ИНФОРМАЦИОННЫЙ БЮЛЛЕТЕНЬ

Тема: Применение турбокомпрессора ТКР-90-23 взамен турбокомпрессора ТКР-90 на двигателях ЯМЗ-236НД2, ЯМЗ-236НД2-1, ЯМЗ-236НД-3, ЯМЗ-236НД-4 всех комплектаций и исполнений

Рис. 1. Углы разворота турбокомпрессора

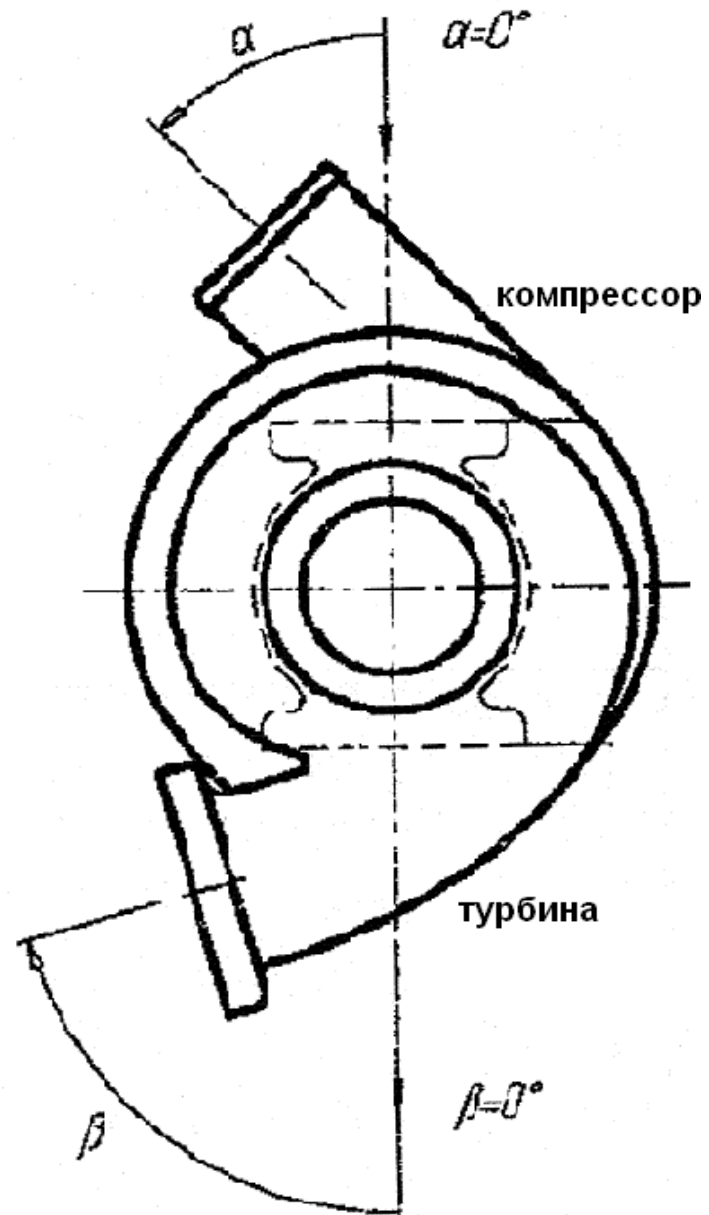
Сообщаем Вам, что с 1 апреля 2013 года на двигателях ЯМЗ-236НД2, ЯМЗ-236НД2-1, ЯМЗ-236НД-3, ЯМЗ-236НД-4 всех комплектаций и исполнений взамен турбокомпрессора ТКР-90 устанавливается турбокомпрессор ТКР-90-23 с горизонтальным расположением выходного патрубка компрессорной части. Таблица 1. Рис. 1.

Модификация ТКР	α	β
ТКР-90 (8.8680)	90	23
ТКР-90-23 (8.9407)	75	23
